MRAe

**Avis sur la modification de la ZAC des Vautes pour le projet
« Pics Studios » à Saint-Gély-du-Fesc (Hérault)**

N°Saisine : 2023-011600

Avis émis le 23/05/2023

Figure 3: Plan de masse du projet (extrait de l'étude d'impact)

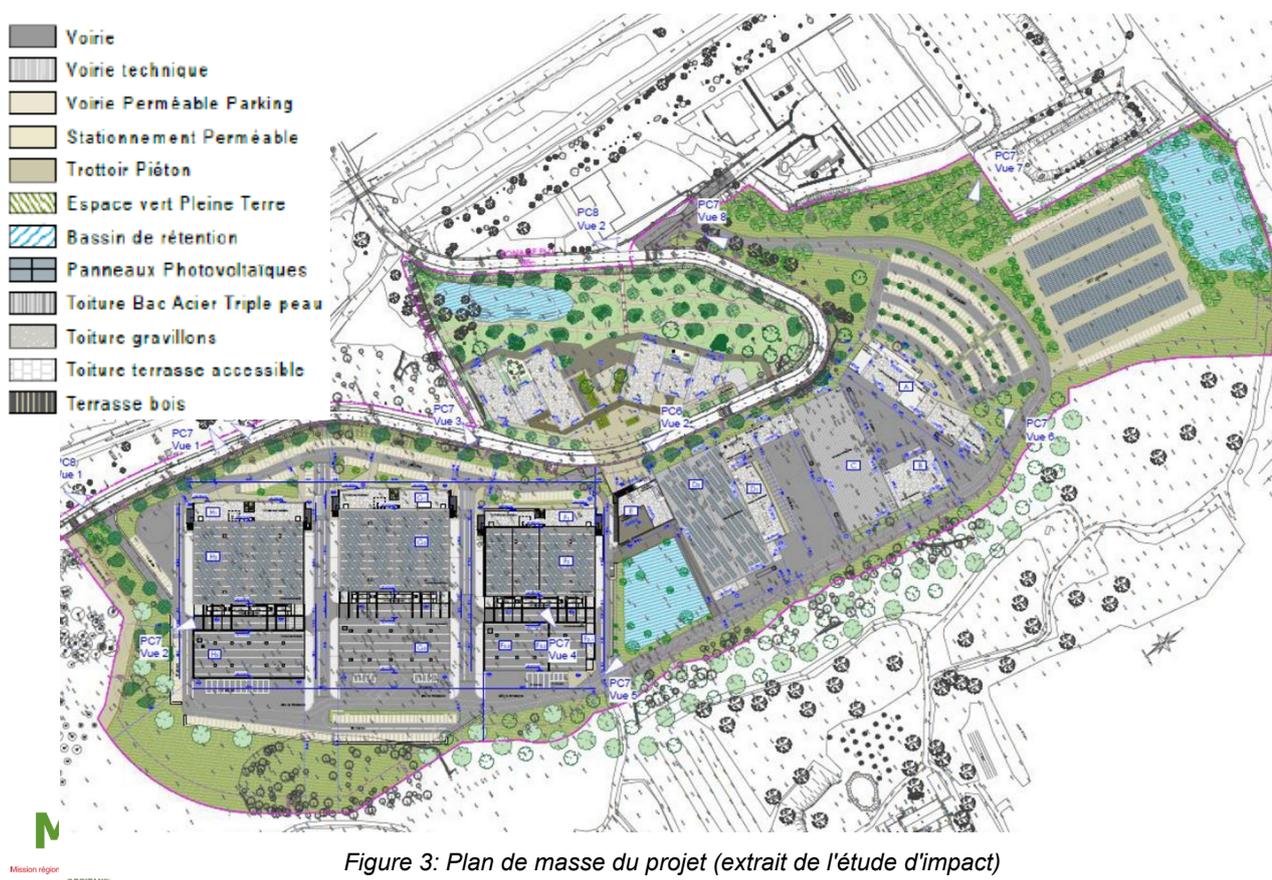
- un parking de 775 places, composé de deux poches de stationnement au nord du site, un parking souterrain sous les deux bâtiments du pôle formation d'environ 130 places ainsi que trois petites poches de stationnement réparties pour un total de 162 places de véhicules légers et 16 places de véhicules utilitaire, soit un total de 1 083 places ; toutefois l'étude d'impact indique une capacité totale de places de stationnement de 780 places (cette incohérence est à corriger) ;

La MRAe recommande de préciser si la résidence étudiante est créée à titre principal par rapport au projet « Pics Studios » et son pôle de formation, auquel cas, l'analyse des impacts de la construction ou l'aménagement de cette résidence est à prendre en compte dans cette étude d'impact.
